Emplacement du marché :

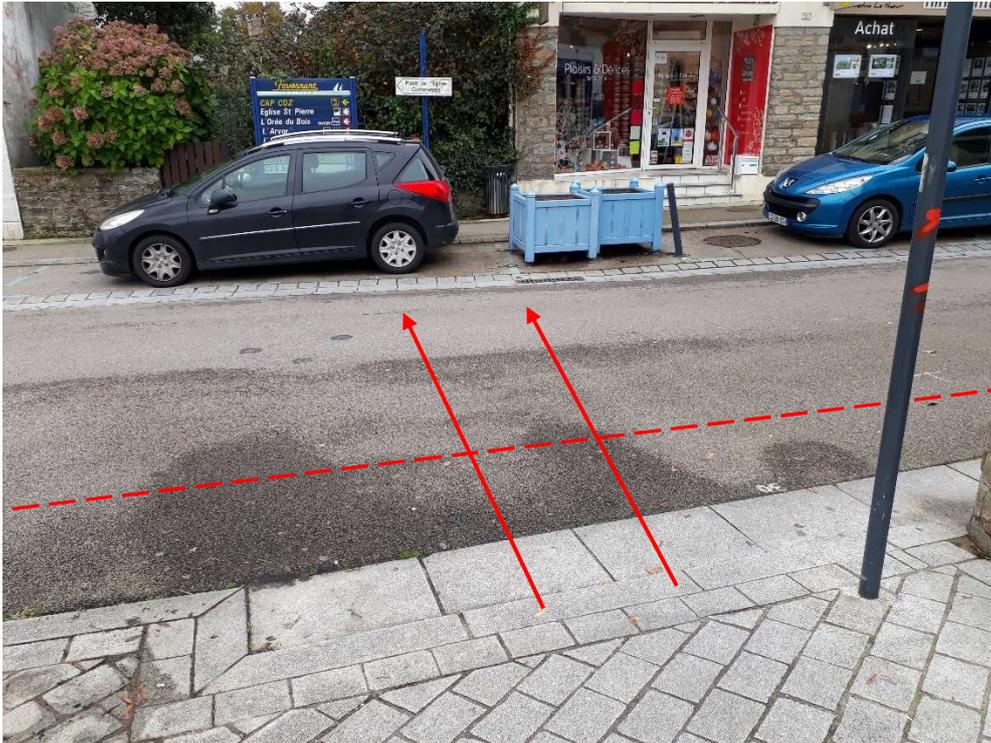
Défaut de contraste au sol signalant les changements de niveaux (risques de chutes et adaptation PMR)

Absence de contraste ou d'emploi de revêtement varié permettant de différencier les voies

Angle rue de Cornouaille, devant le Bistrot du coin :

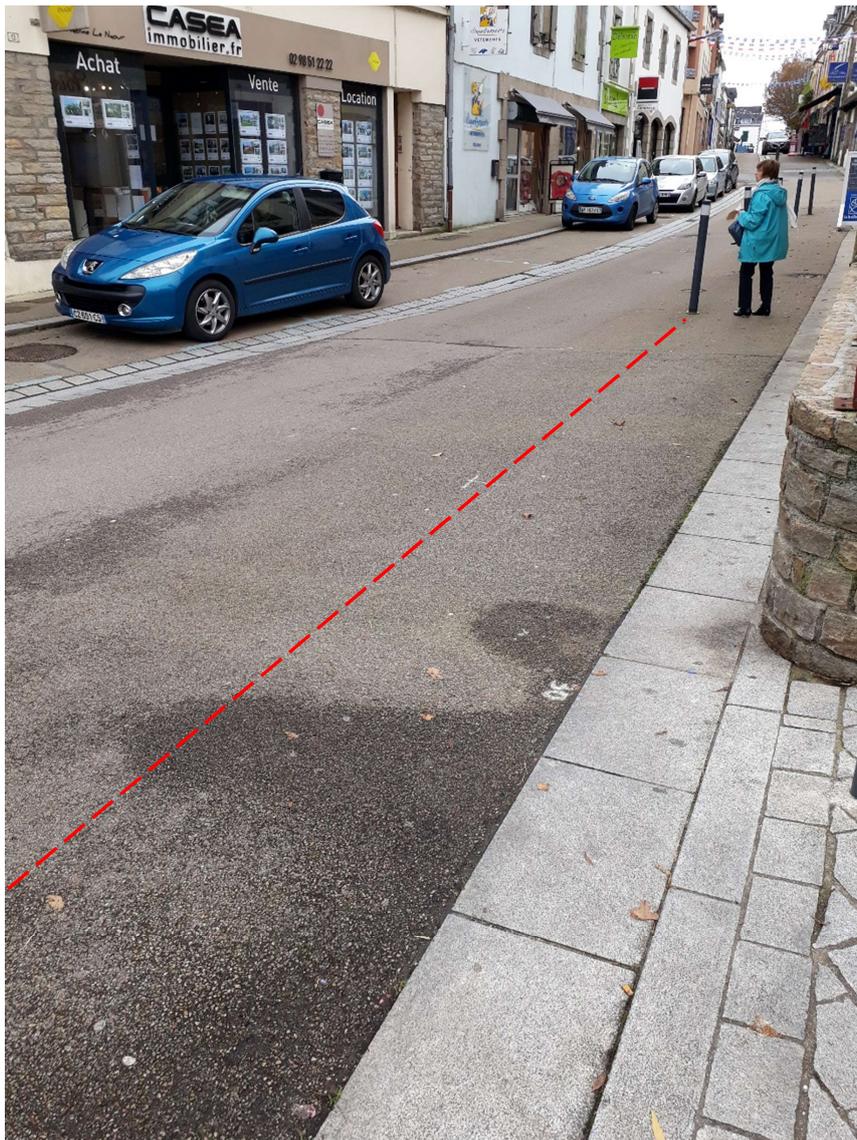
Absence d'un passage piétons identifié et de matérialisation du trottoir (marquage au sol ou voie contrastée)

Absence de délimitation visuelle et contrastée du trottoir par rapport à l'usage routier

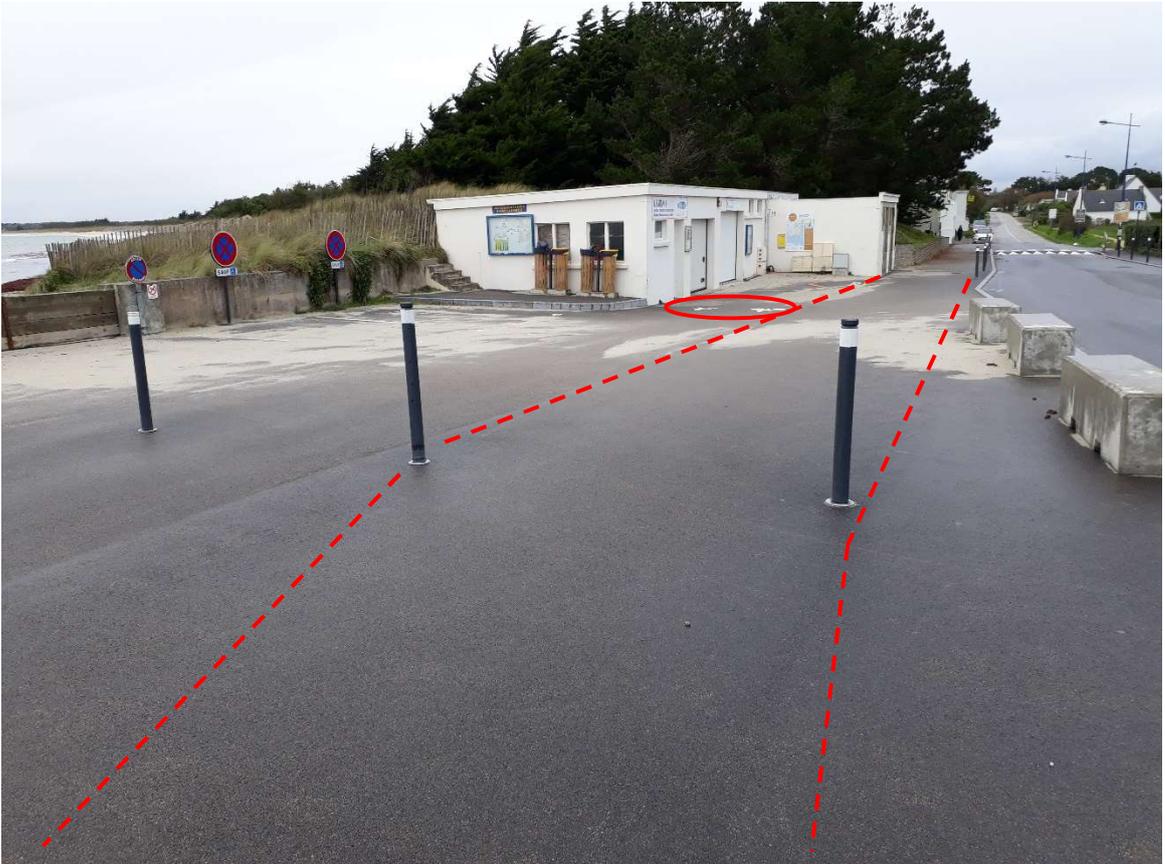
Absence de passages piétons et de signalement des allées piétonnes débouchant sur la voie

Certains cheminements sont réduits en largeur par la végétation bordant la voie piétonne
